**COMMISSIONE ISTRUTTORIA IPPC  
ENEL PRODUZIONE SpA  
Centrale Termoelettrica di Porto Corsini**

**PARERE ISTRUTTORIO CONCLUSIVO**

**RIESAME PARZIALE**

**ENEL PRODUZIONE SpA  
CTE DI PORTO CORSINI**

Figura 1: Schema degli scarichi idrici della centrale

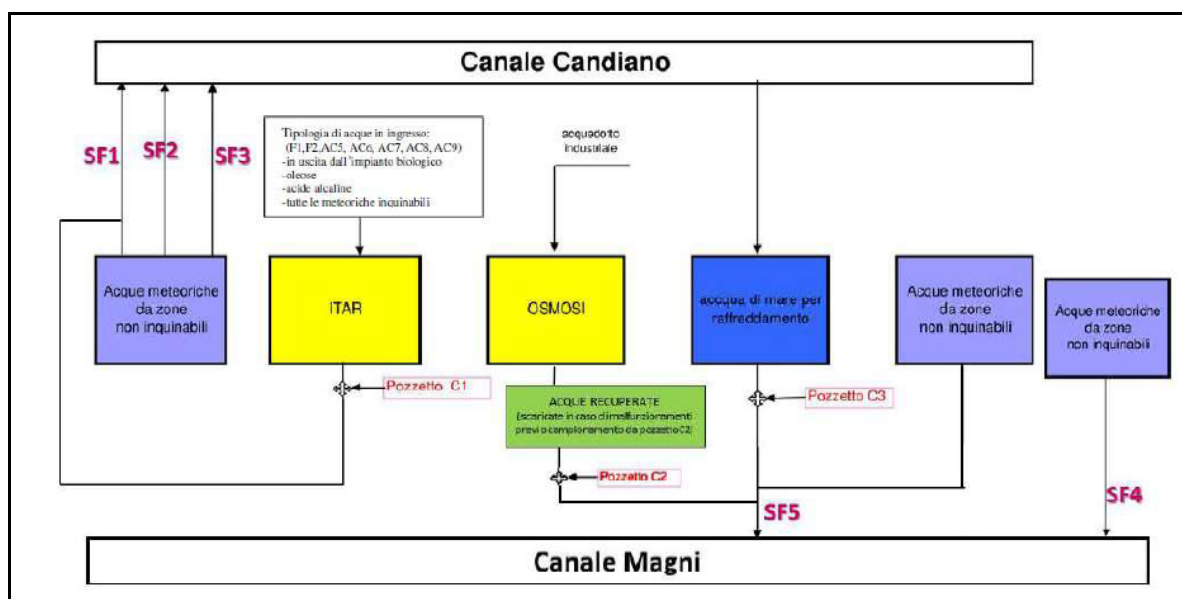
Con la nota prot. N. 0065782 del 25/05/2022, il Gestore, facendo riferimento al punto 21 della prescrizione 11.7 “*Emissioni in acqua*” del Decreto AIA 274 del 06/07/2021 e facendo espressamente seguito a quanto indicato nel Rapporto Conclusivo d’ispezione ordinaria AIA, trasmesso con prot. ISPRA 2021/45692 del 31/08/2021 (prot. MiTE 92494), secondo cui “In riferimento alla gestione delle acque di raffreddamento si chiede al Gestore di effettuare una formale richiesta di modifica/riesame dell’AIA [...]” presenta l’istanza di riesame parziale di AIA e specificatamente delle prescrizioni relative ai valori limite di scarico delle acque di raffreddamento nel punto C3 (scarico SF5).

La Centrale di Enel Produzione S.p.A. a Ciclo Combinato “Teodora” di Porto Corsini opera prelevando l’acqua di raffreddamento dal Canale navigabile Candiano e restituisce le portate di scarico nel Canale Magni, a sua volta in comunicazione con la fitta rete di canali artificiali e acquitrini (chiari) che nel complesso costituiscono la laguna costiera denominata Pialassa Baiona, collegata al mare aperto attraverso il tratto terminale del Canale Candiano e l’area portuale di Porto Corsini. L’acqua viene prelevata dal Canale Candiano tramite opportune opere di presa dotate di griglie per la captazione del materiale più grossolano trascinato nell’aspirazione dell’acqua; questa raggiunge poi l’impianto tramite una serie di condotte ed è restituita, dopo aver espletato la sua funzione di raffreddamento, attraverso un canale artificiale a cielo aperto posto in area portuale che sfocia nel Canale Magni. Le caratteristiche dell’acqua non vengono in alcun modo alterate dal processo di condensazione del vapore e di raffreddamento dei macchinari, salvo un lieve incremento di temperatura.

Il GI ritiene, in considerazione delle caratteristiche delle aree di approvvigionamento delle acque, della composizione delle acque in ingresso e scaricate (pozzetto C3), delle caratteristiche del corpo ricettore che la verifica di conformità al limite, secondo anche quanto disposto dall'art. 101, comma 6 del D.Lgs. 152/2006 e s.m.i., potrà essere effettuata tenendo debitamente conto delle seguenti prescrizioni.

1. Il gestore entro due mesi dal ricevimento del presente documento dovrà presentare ad ISPRA una relazione inerente la determinazione del tempo di residenza delle acque di raffreddamento all'interno della centrale.
2. La tabella 32 paragrafo 11.7 del DM 274 06/07/2021 è integrata con il parametro tensioattivi totali ed avente come limite 2 mg/L.
3. Il valore limite di ciascun parametro è rispettato se:
